Opinia Nr 008627

w budynku przy ul. Armii Krajowej nr 33/3 w Wałbrzychu

dotycząca urządzeń grzewczo-kominowych używanych przez

1. Wskazania przewodu kominowego i usytuowania miejsca na podłączenie
2. Ustalenia prawidłowości podłączenia
3. Ustalenia przyczyn wadliwego działania urządzeń

STYL ORIENTACYJNY

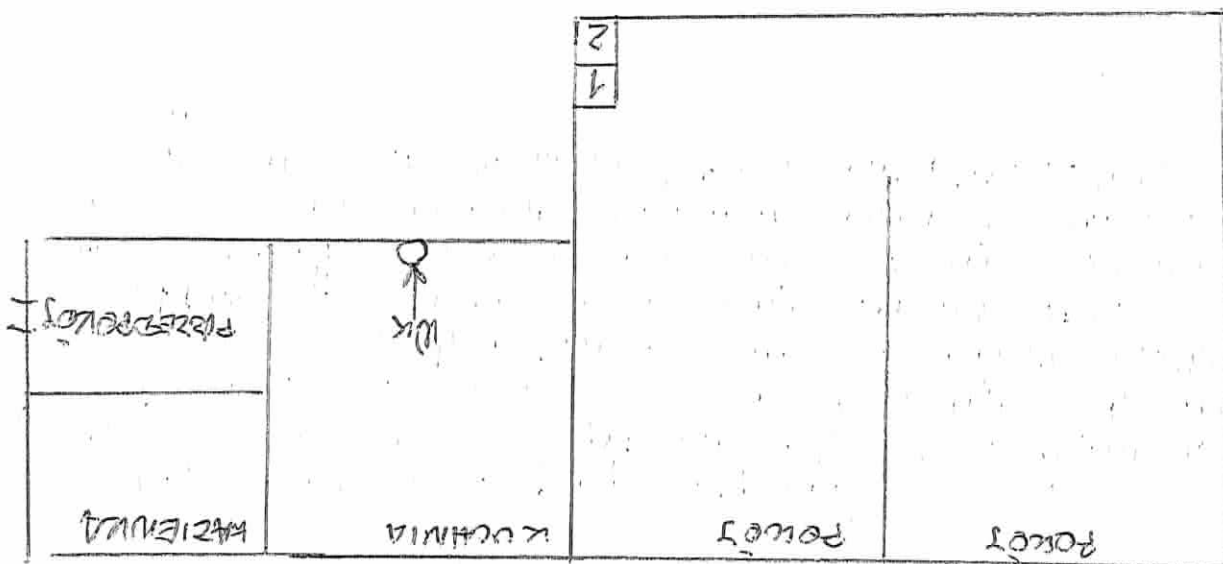
1. W obębie kuchni i łazienki brak jest kominów umiarkowanych. W związku z czym kocioł gazowy w podłogę do układu powietrze-spalinowego zgodnie z wymagani producenta. Układ wyprawkować ponad dach wg projektu.
2. Wentylacja mechaniczna kuchni i łazienki rurowa w otulinie.
3. Dla prawidłowego funkcjonowania urządzeń kominowych zapewnić napływ powietrza z zewnątrz poprzez urządzenia nadciężne.

Inne uwagi: Do punktu 2 i ponad dachem komin rurowy przedwzyc w otulinie o ok. 1urb.

DO LOKALIZACJI PIŁC POKOJOWY Z PRZEWODU NR. 2
